Směr jízdy z Malého Poříčí do Velkého Poříčí.

C: j: ILR17h-453 | 03.2018-07-06

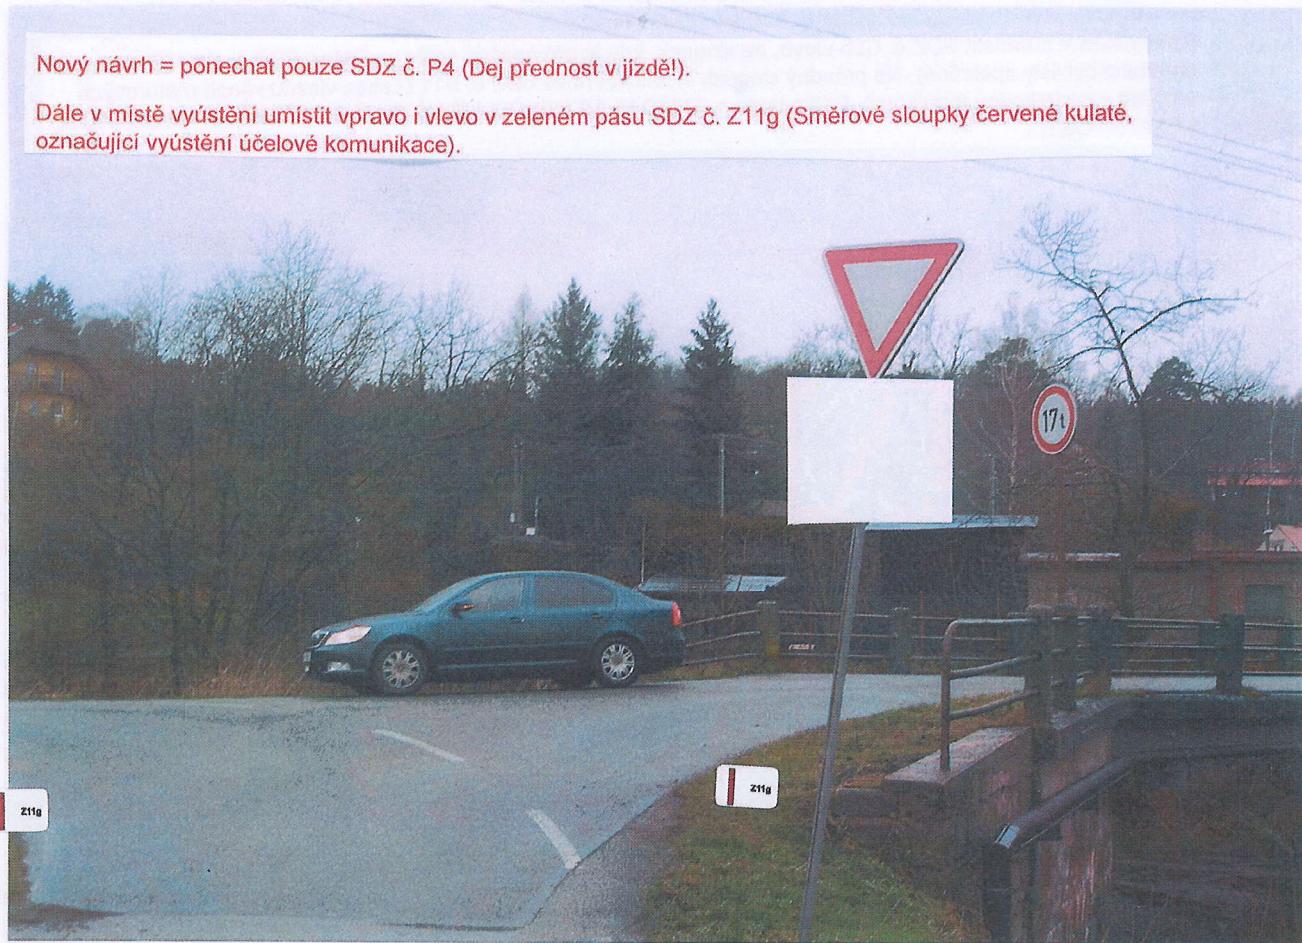
Stávající stav = SDZ č. P4 (Dej přednost v jízdě!) a v rozporu se zásadami zde umístěné další SDZ č. C9b (Konec stezky pro chodce a cyklisty společné).

Nový návrh = ponechat pouze SDZ č. P4 (Dej přednost v jízdě!).

Dále v místě vyústění umístit vpravo i vlevo v zeleném pásu SDZ č. Z11g (Směrové sloupky červené kulaté, označující vyústění účelové komunikace).

Směr jízdy od Velkého Poříčí.

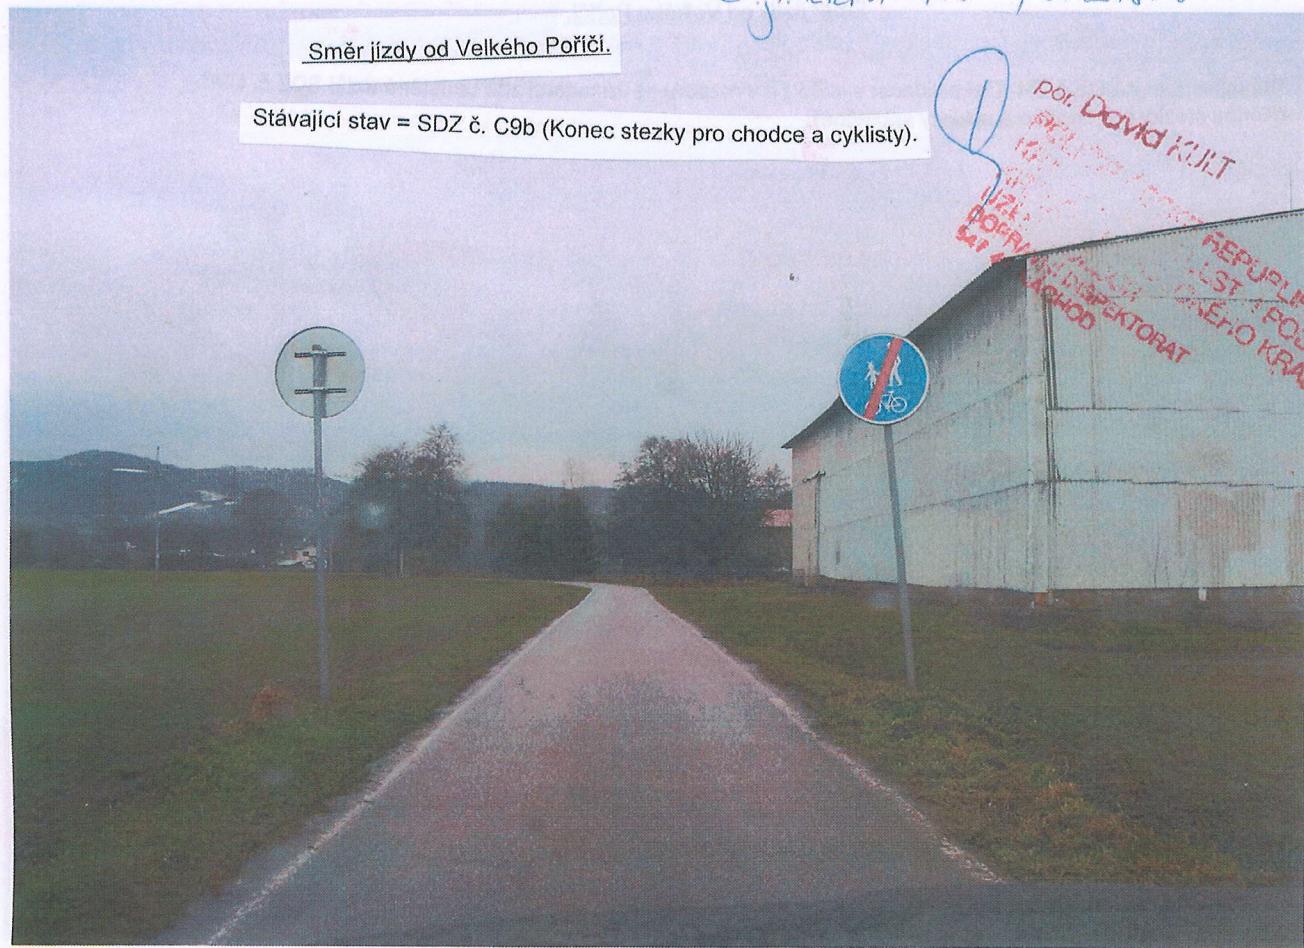
Stávající stav = SDZ č. IP10a (Slepá pozemní komunikace)

Nový návrh = doplnit stávající SDZ č. IP10a (Slepá pozemní komunikace) o dodatečnou tabulku č. E13 s textem „NEPLATÍ PRO CYKLISTY“.
